**INFORME DE HITO DE CONTROL
N° 004-2026-OCI/0378-SCC**

**EJECUCIÓN DE LA OBRA: “MEJORAMIENTO Y AMPLIACIÓN DEL
SISTEMA DE ABASTECIMIENTO DE AGUA POTABLE E
INFRAESTRUCTURA SANITARIA DE LAS LOCALIDADES DE
IZCOMALCA, NUEVA ESPERANZA, EL AZAFRAN, VILLA FLORIDA,
PEÑA BLANCA, LA CONGONA, MIRAVALLE, SOL ANDINO, SANTA
MARTHA, COMUCHE, CHORRO BLANCO, AGOMAYO, LA
CASCARILLA DISTRITO DE CATACHE - PROVINCIA DE SANTA
CRUZ - DEPARTAMENTO DE CAJAMARCA”**

**HITO DE CONTROL N° 2:
EJECUCIÓN DE OBRA A FEBRERO DE 2026**

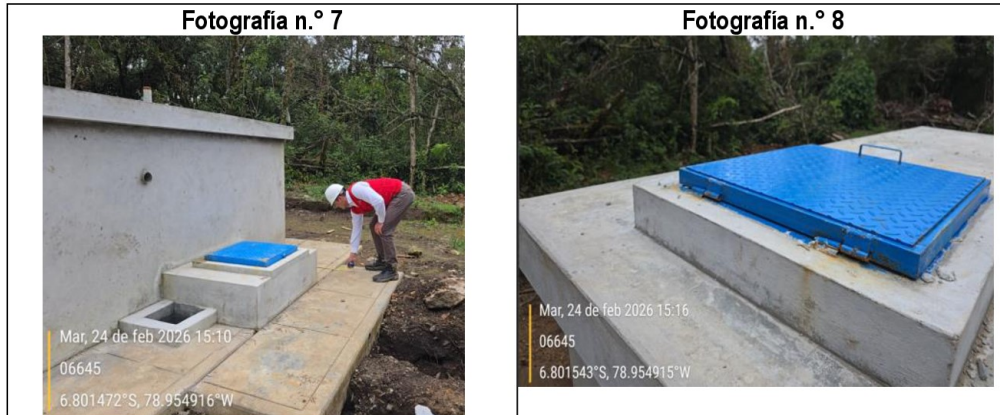
Descripción: Las presentes fotografías son de la inspección realizada al reservorio de la localidad de la Congona, donde se evidenció una estructura con acabados de tarrajeo, tanto en los muros como en la losa superior; además, se evidenció que se encuentra construido una vereda perimetral (laterales de 0,80m, frontal y posterior de 0,80m), también se evidenció la construcción de una vereda en la parte delantera de la caja de válvulas de 0,98m por 2,85m. Así también, se evidenció la instalación de tapas metálicas de 0,60m x 0,60m, con ángulos de 1,5" x 1,5" x 4mm pintadas con esmalte color azul y plancha de acero estriada en uno de sus lados. Se evidencia falta de señalización de seguridad, cintas de seguridad de color amarillo desparramadas a nivel del suelo y en mal estado que no cumplen con su función, además, se evidencia madera con clavos dispuestas por las veredas del reservorio.

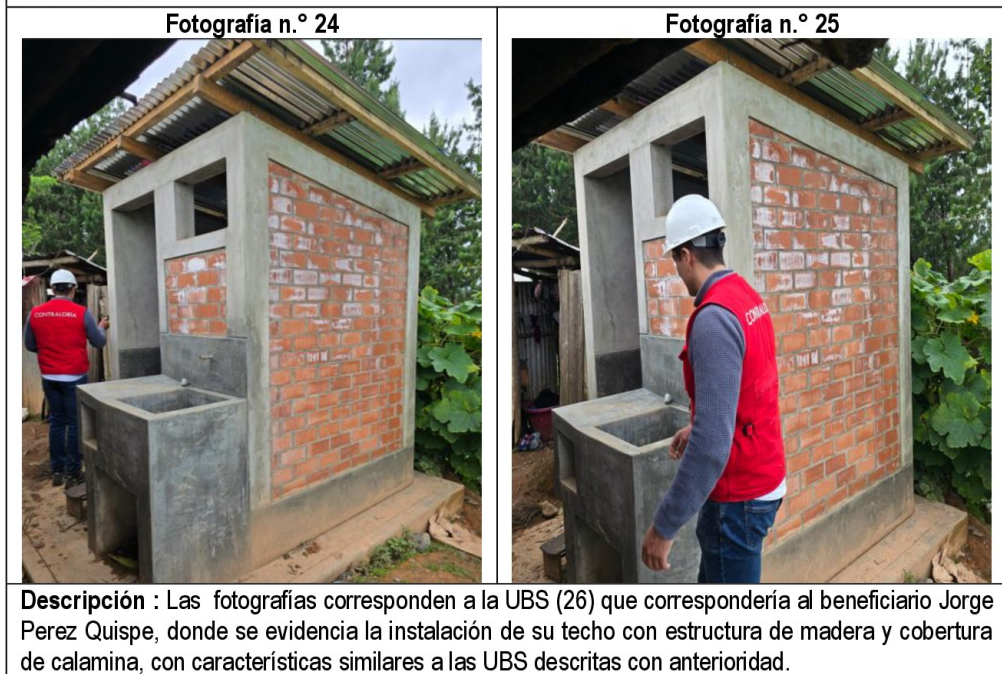
Descripción: las fotografías corresponden a la UBS (19) que correspondería al beneficiario Guzmán Gil Díaz, donde se evidencia la instalación de su techo con estructura de madera y cobertura de calamina, además se evidencia vigas de madera tornillo de 2" x 3" con grietas y/o rajaduras.

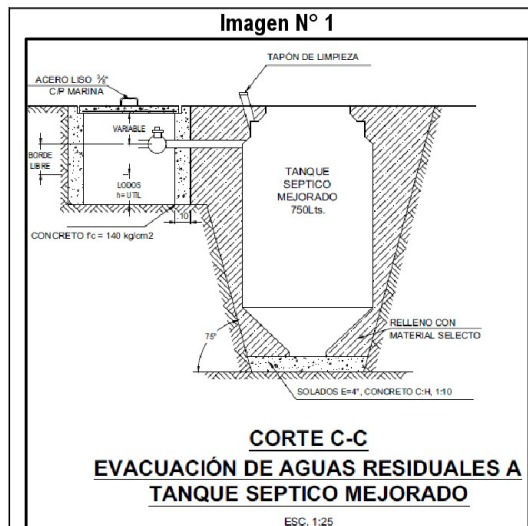
Descripción: las fotografías corresponden a la UBS (12) del beneficiario Teodicio Villegas Sanchez, respecto a las componentes de tratamiento de las aguas residuales, se evidencia que el nivel de la tapa del biodigestor, se encuentra por debajo del terreno natural, así como la de la caja repartidora de caudales y la cámara de secado de lodos; en la inspección se evidencia la presencia de agua en las cajas de concreto y presencia de lodo en su alrededor.

En cuanto a los niveles terminados, que corresponderían a las tapas del biodigestor, de la cámara de secado de lodos y de la caja repartidora de caudales, el expediente técnico de la Obra, en sus planos "Sistema familiar – tanque séptico mejorado y zanjas de percolación", con códigos N.ºs ST-01, ST-02 y ST-03, establecen que los niveles superiores de las componentes de tratamiento en cuestión (tapas), se encuentren al mismo nivel del terreno natural, tal como se muestra a continuación:

Fuente: Plano "Sistema familiar – tanque séptico mejorado y zanjas de percolación" con código ST-03.

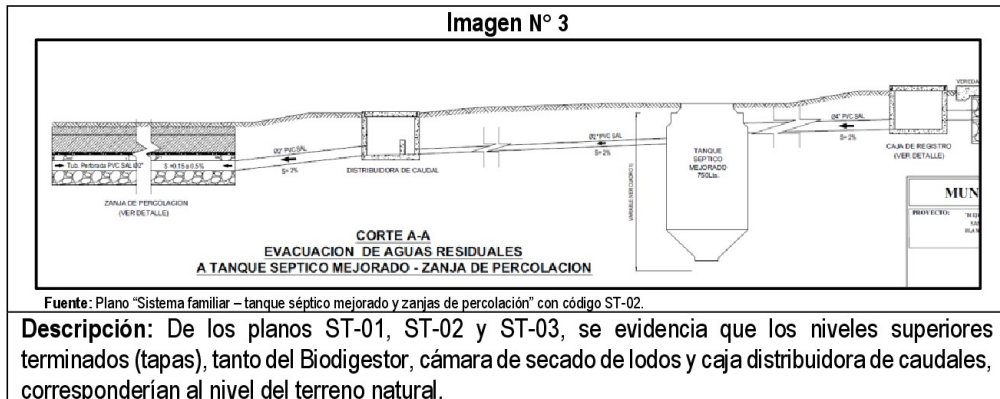
Respecto al material filtrante colocado en las zanjas de infiltración/percolación, el expediente técnico de la Obra, según el plano "Sistema familiar – tanque séptico mejorado y zanjas de percolación", con código N° ST-03, contempla la colocación de materia filtrante que correspondería a piedra en dos espesores de 15cm cada uno y cuyo tamaño están entre 1" - 2" de diámetro, y de 1 1/2" – 2" de diámetro, tal como se muestra a continuación:
